【blankキー仕様変更のお知らせ】

品番	純正メーカー名	変更実施日
H646	MIWA	※在庫がなくなり次第、切替
FH770		
H647		
FH771

H 646 (H) (FB)

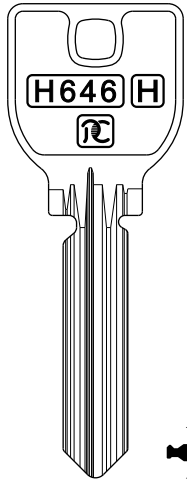
板厚寸法が変わりました。

2.2

↑
変更後

よりスムーズにカギの抜き差しができるよう、純正キーの板厚2.2mmに合わせました。

H 647 (J) (FB)

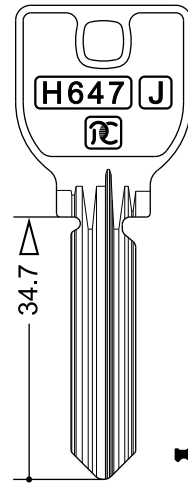
2.2
